(仮称) 能代港洋上風力発電事業  
環境影響評価準備書  
補足説明資料

平成30年8月

秋田洋上風力発電株式会社

## 風力部会 補足説明資料 目次

第 3.1.4-5 図 底質分布図

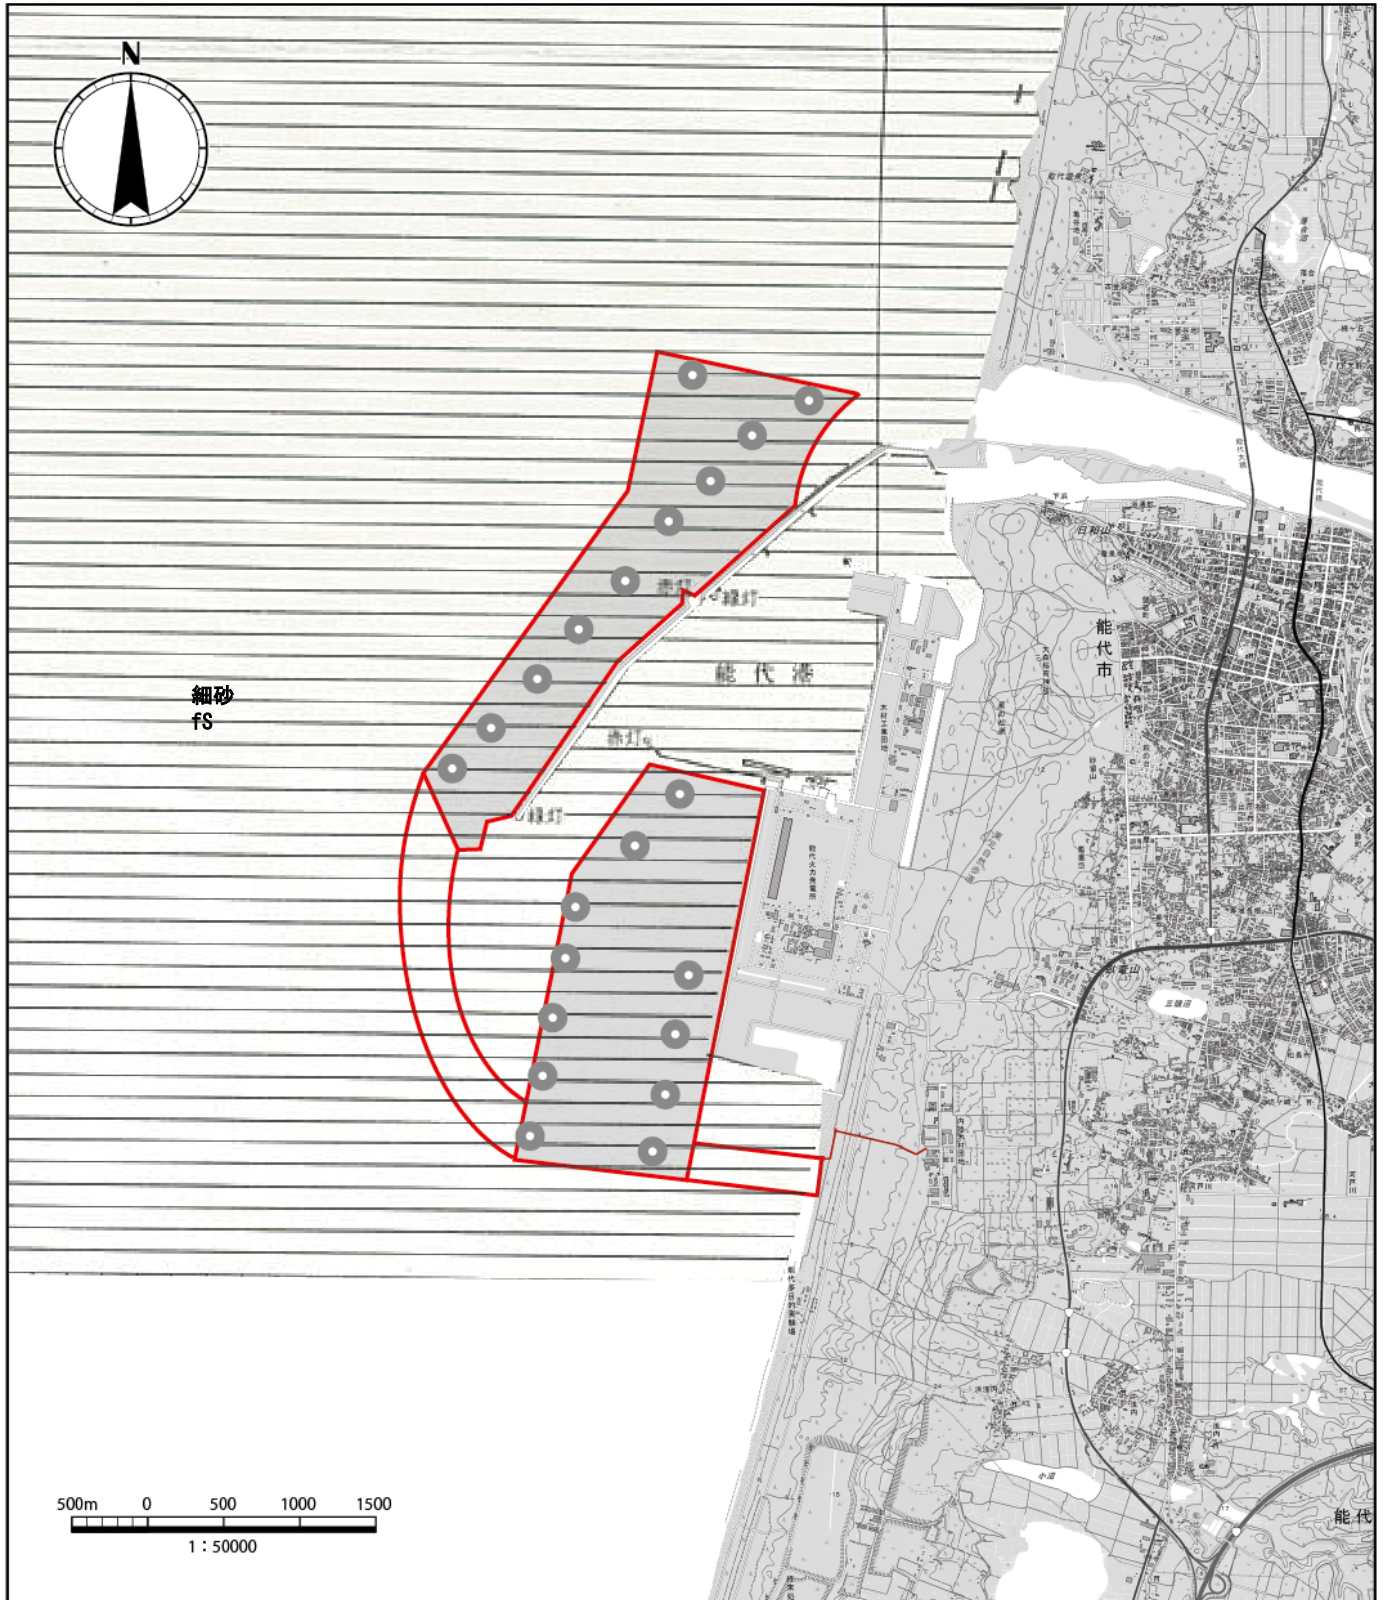
底質分布図の海域部分は解像度が低く、文字が読み取れない、線が滲んでおり、凡例のどれに相当するのか判然としません。

以下のとおり、底質分布図（第3.1.4-5図）の図中に底質の種類を記入し、凡例についても当該図中にないものは削除いたしました。評価書においても同様に修正致します。

船舶トランセクトライン調査（視認範囲）

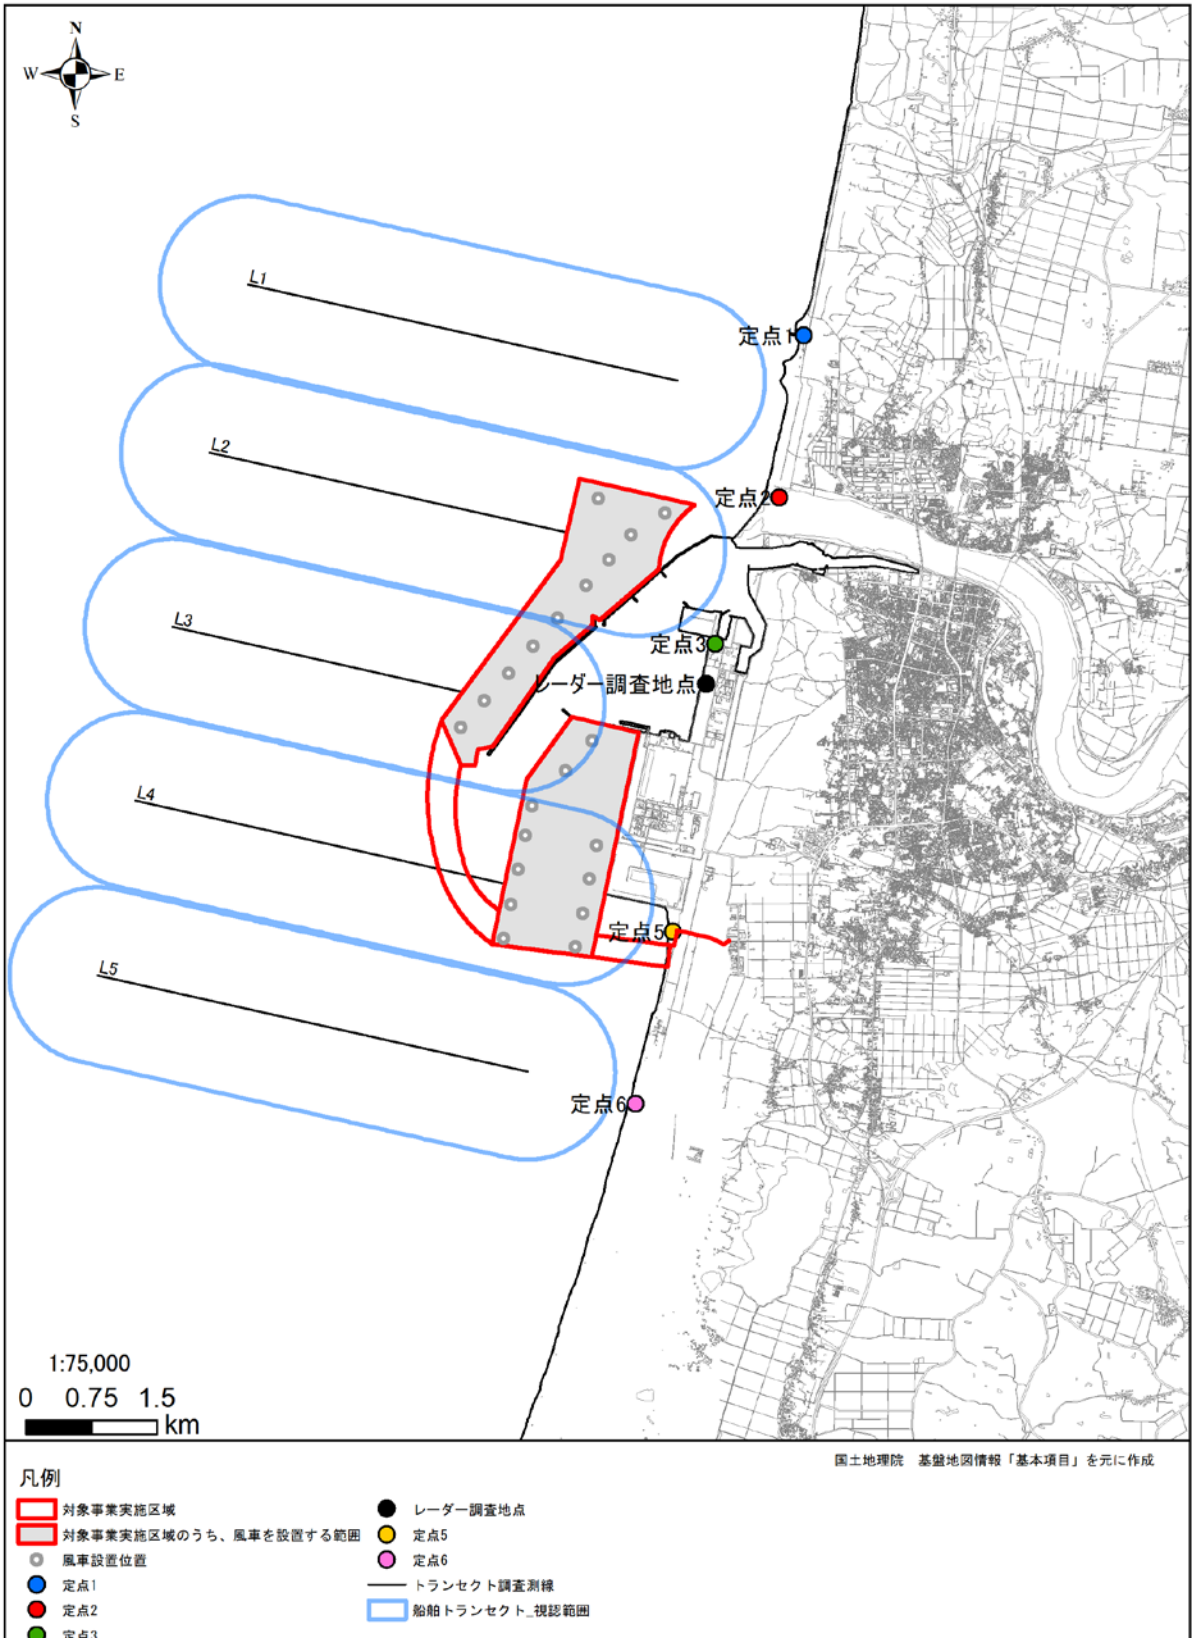
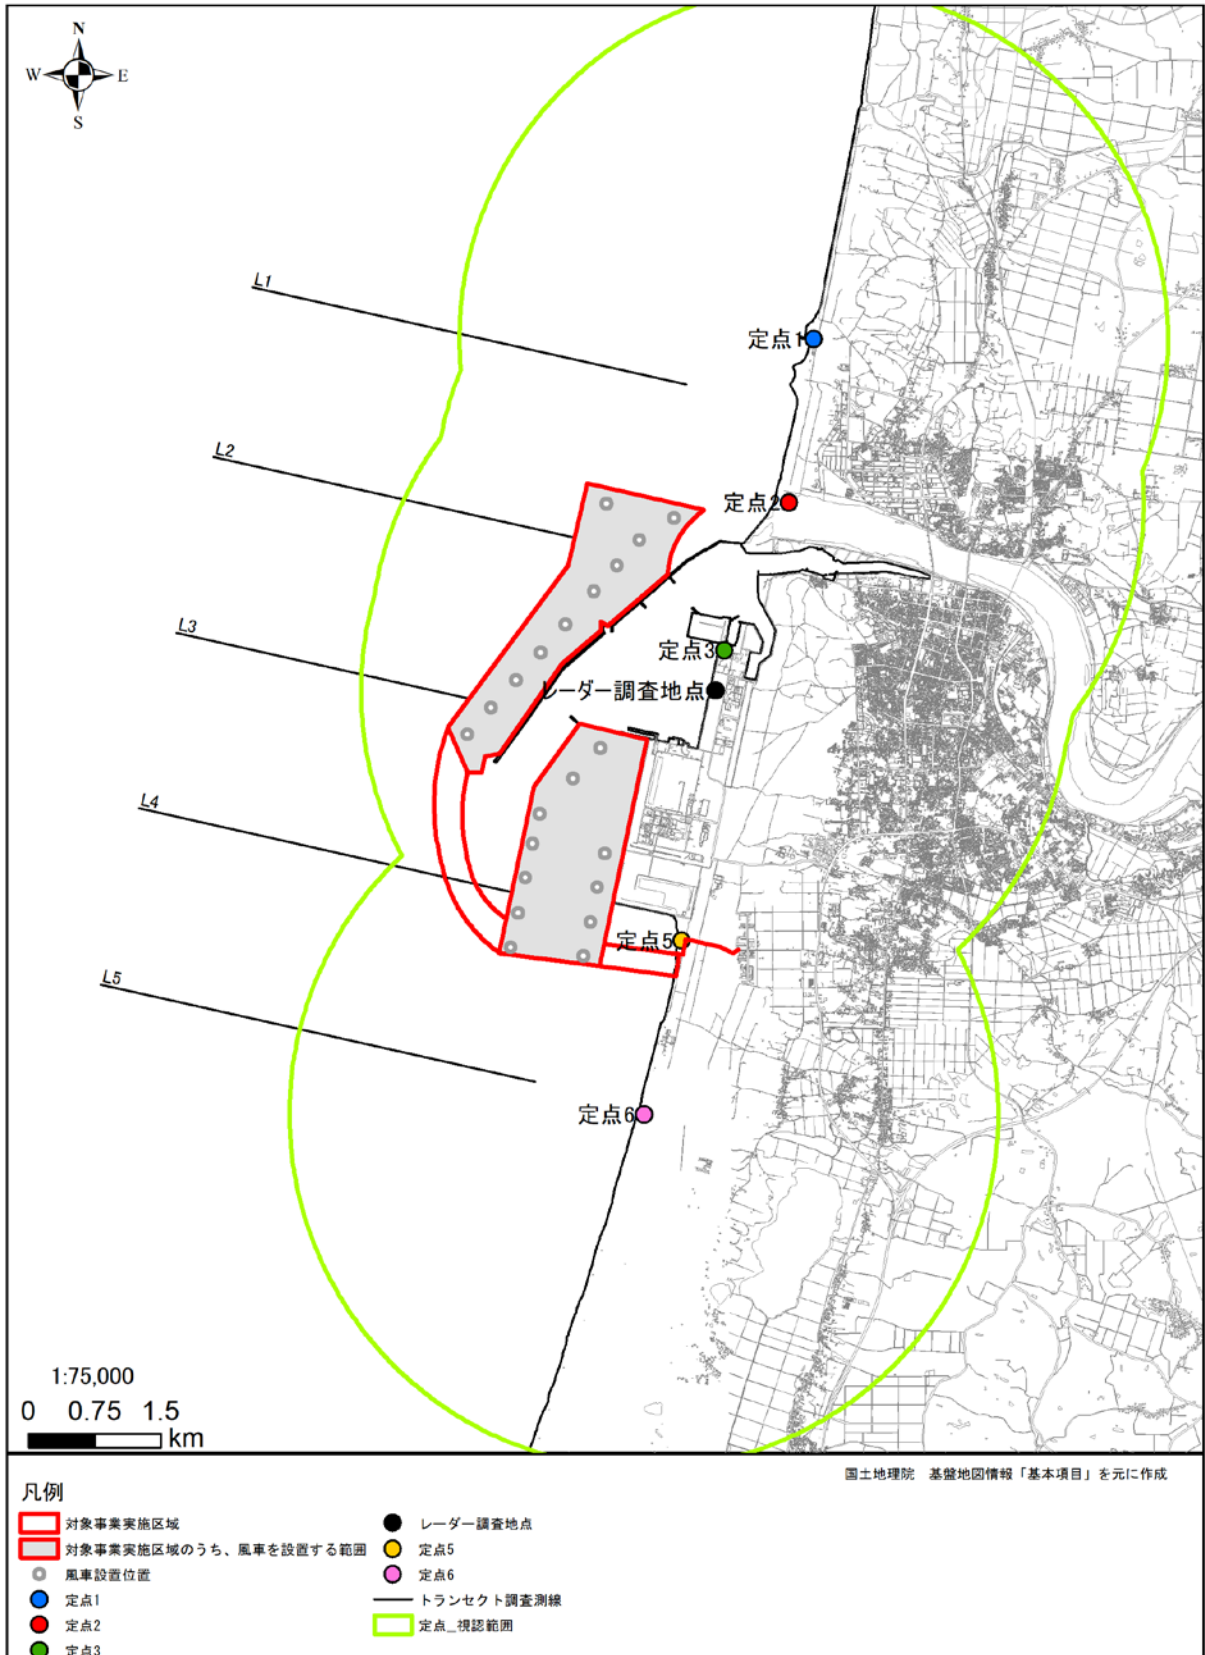
鳥類調査における調査員の可視範囲を図示してほしい。また、レーダー調査で測定できていない範囲を説明してほしい。

次ページに図示いたしました。

好天時における視認距離は、定点調査が約 4km、船舶トランセクト調査では船舶の揺れや波により約 1km となります。

また、レーダー調査で測定出来ていない範囲につきましては、防波堤近辺や船舶等による遮蔽・反射がある場合は、測定出来ないことがあります。

秋田港の潮汐境界条件

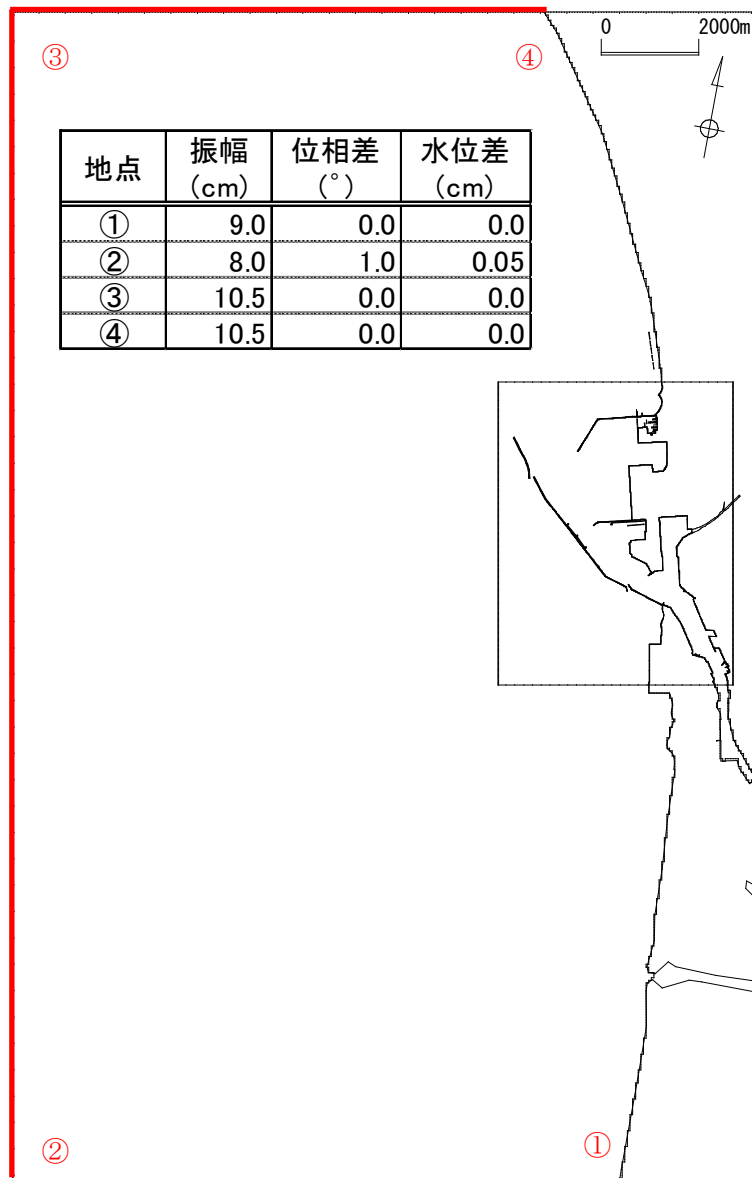
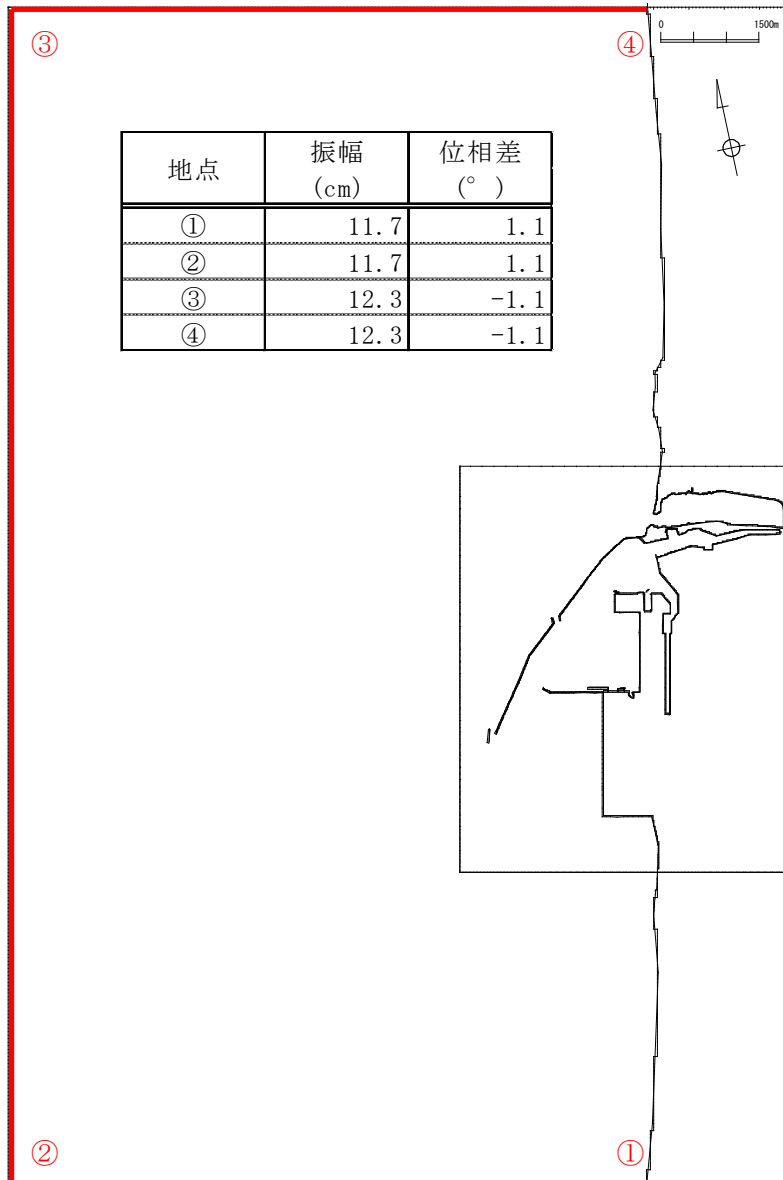
流速ベクトル図が、秋田港と能代港とでかなり異なります。両者の境界条件の違いを説明してください。

秋田港と能代港と境界条件を以下の表と図に示します。周辺海域の振幅、遅角を基に、再現性を考慮し設定しました。

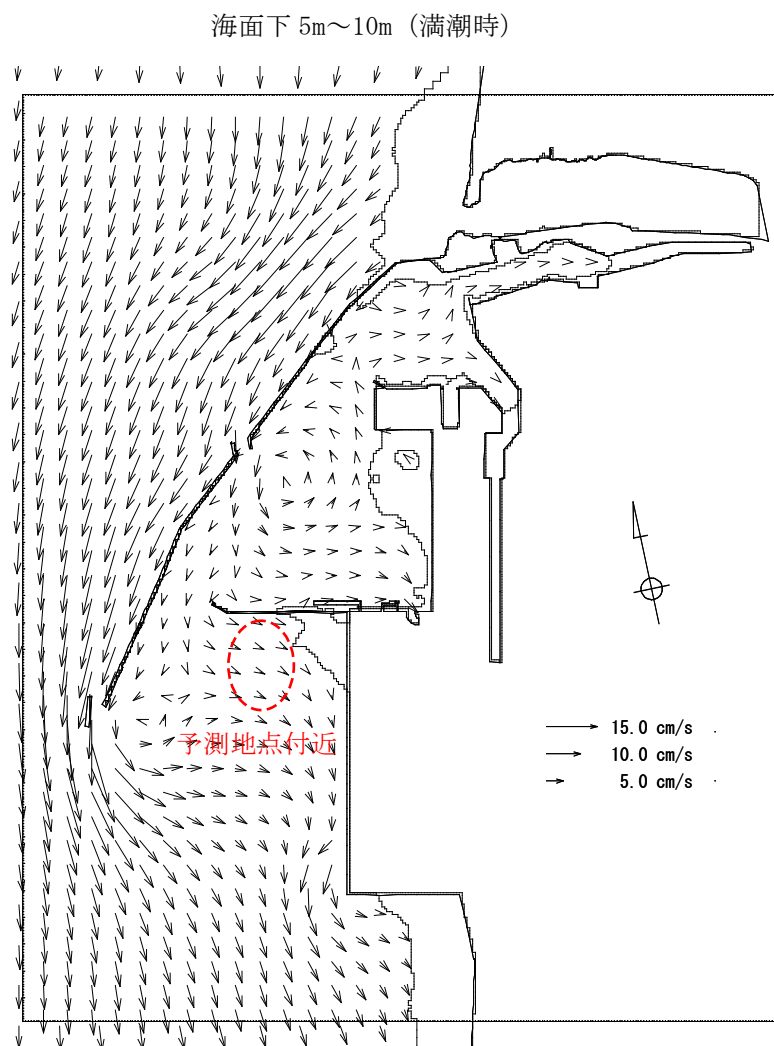
拡散予測は北側防波堤付近のみで実施しているが、南側は予測しないのでしょうか？

防波堤には、水の濁りの影響を受ける魚類等や海藻草類が生息・生育していると考えられますが、流速ベクトルが示すように、北側防波堤付近は、流速が緩やかで水の濁りが滞留しやすく、濁りの成分が海藻草類等に堆積する可能性が考えられます。南側の防波堤付近は流速が早く、水の濁りは拡散により高濃度になりにくく、濁りの影響が及ぶ可能性が低いと考えられたため、北側防波堤付近で予測を行いました。参考として、海面下 5m~10m（満潮時）の流速ベクトルを示します。

なお、当該海域の底質は砂質であり、SS の影響は少ないと考えられます。

N-N1 のしろケアセンターそよ風周辺（調査地点位置）

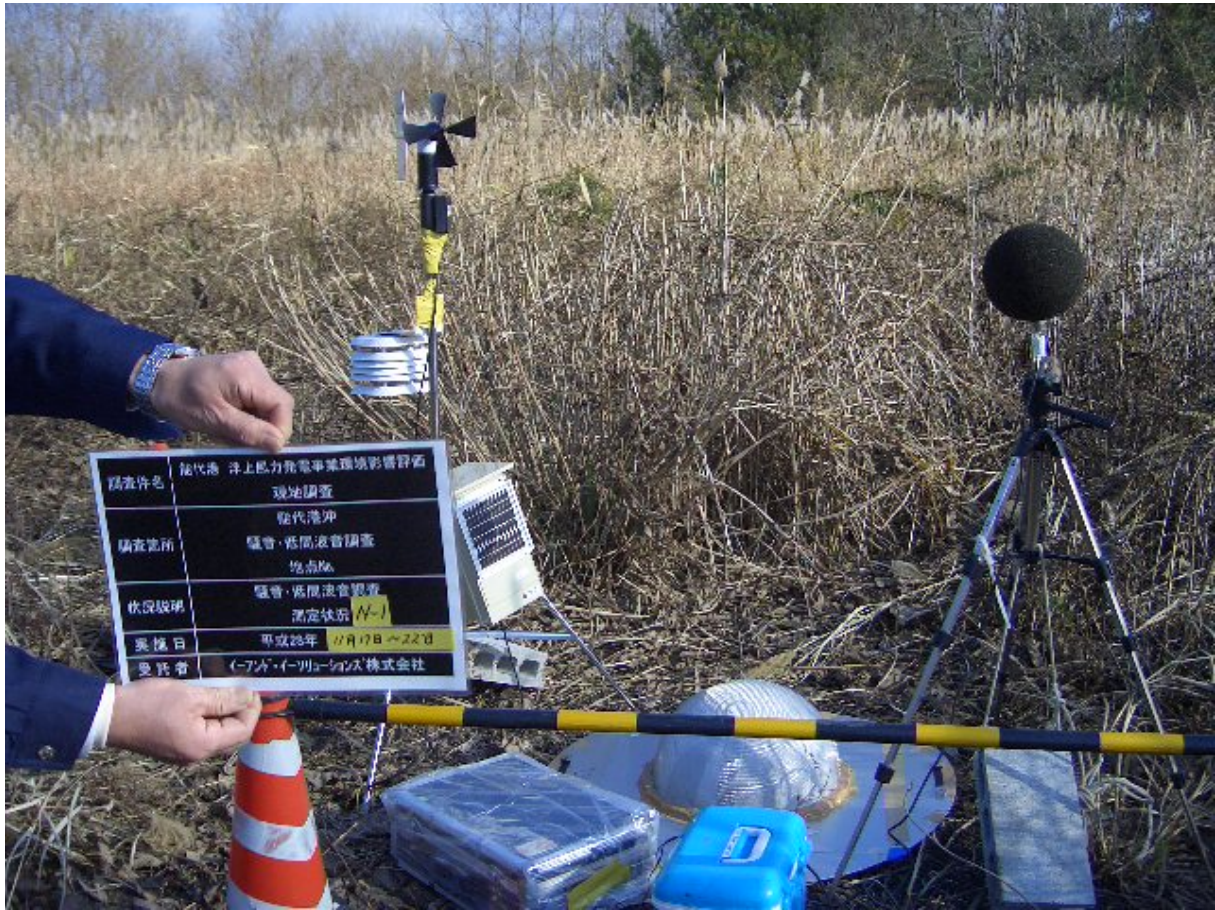
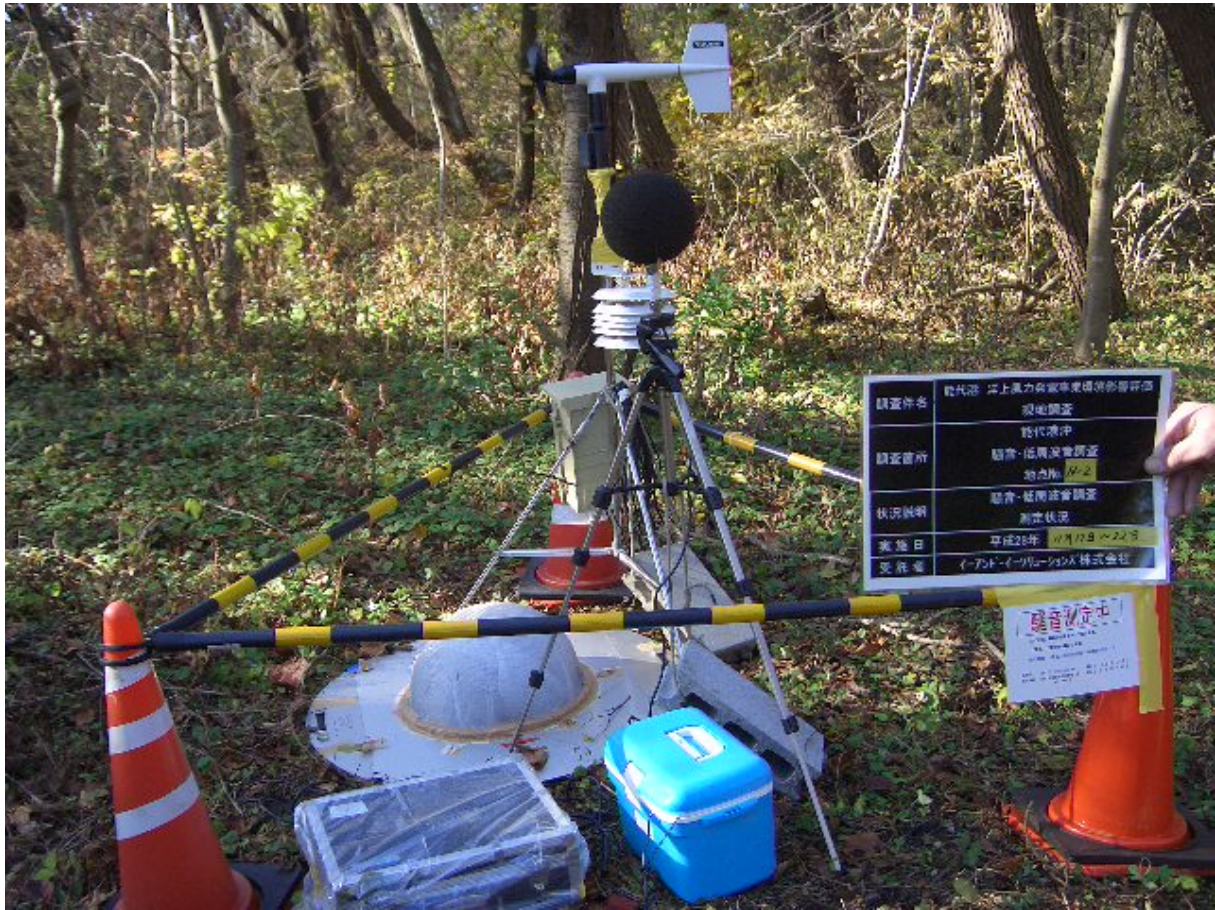
大気環境（大気質、騒音及び超低周波音、振動）の調査位置について、民家・道路・測定場所の関係がわかる大縮尺の図（500分の1～2500分の1程度）と測定環境の状況が分かる現地写真を見せてください。

騒音及び超低周波音に関する調査地点毎の位置および測定風景を以下に示します。
